**Avis délibéré de la mission régionale d'autorité  
environnementale sur le remplacement de la télécabine  
de la Gorge et la mise en compatibilité du plan local  
d'urbanisme (PLU) de la commune des Contamines-  
Montjoie (74)**

**Avis n° 2025-ARA-AP-1860**

**Avis délibéré le 27 mai 2025**

Figure 3: Modification du règlement graphique (avant/après) – Source : dossier

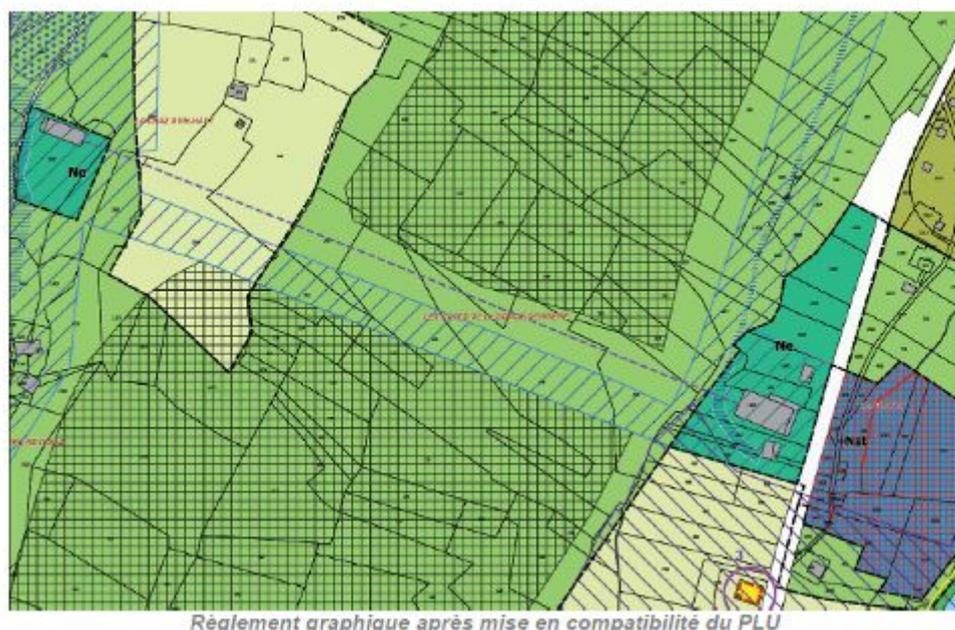
- du règlement graphique :
  - réduction de l'espace boisé classé pour permettre le défrichement ;
  - élargir l'emprise du domaine skiable pour permettre la réalisation de la future télécabine ;
  - supprimer l'emplacement réservé ER33, qui n'a plus d'utilité pour la réalisation d'un espace de stationnement ;
  - modifier le zonage Nst au profit du zonage Ne au niveau de la gare aval actuelle et de la parcelle 492 (1 028 m<sup>2</sup>) actuellement en zone A pour englober la future gare aval ;
  - modifier le zonage N su secteur de la gare amont au profit du nouveau zonage Ne ;

La liste des emplacements réservés est également à modifier pour tenir compte de la suppression de l'emplacement réservé n°33, ce que ne mentionne pas le dossier.

OAP Stationnements

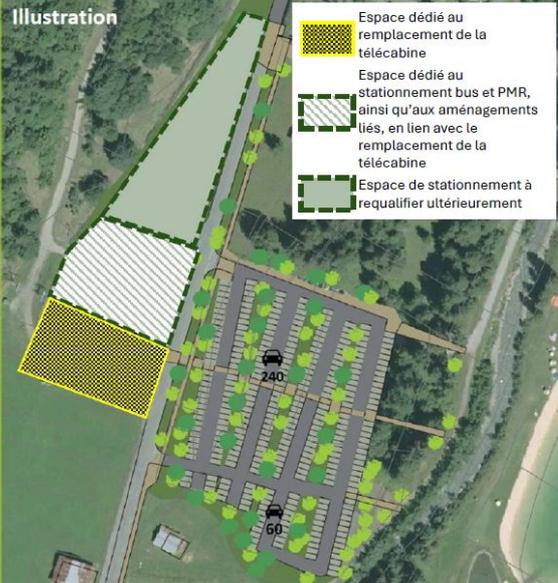
- de l'OAP en modifiant les principes d'aménagements pour permettre, à proximité de la future gare aval<sup>13</sup> :
  - le stationnement de 6 bus et de 7 places dédiées aux personnes à mobilité réduite, au minimum ;
  - les aménagements nécessaires (dépose navettes) au fonctionnement des navettes destinées à l'acheminement des visiteurs depuis le centre-village.

- Suppression du stationnement, situé sur la sur largeur Ouest de la RD, en amont de la route d'accès à la base nautique
- Création d'un parking « transports en commun » à l'Ouest – capacité 14 places environ
- Création d'un parking de proximité près de la gare à l'Ouest – capacité 25 places environ dont 7 places réservées PMR (à ajuster en fonction de la capacité globale du secteur). Privilégier le stationnement pour le personnel.
- Création d'un espace de dépose pour une navette et des emplacements 2 roues (vélos et motos) à proximité de la gare du téléphérique.
- Réalisation d'un parking de 300 places environ à l'Est avec deux accès entrées/sorties clairement identifiés.
- Afin de satisfaire aux exigences d'intégration paysagères, la surface nécessaire par emplacement sera de 32m<sup>2</sup> minimum. Cette surface comprend les voies de circulation et le traitement paysager.
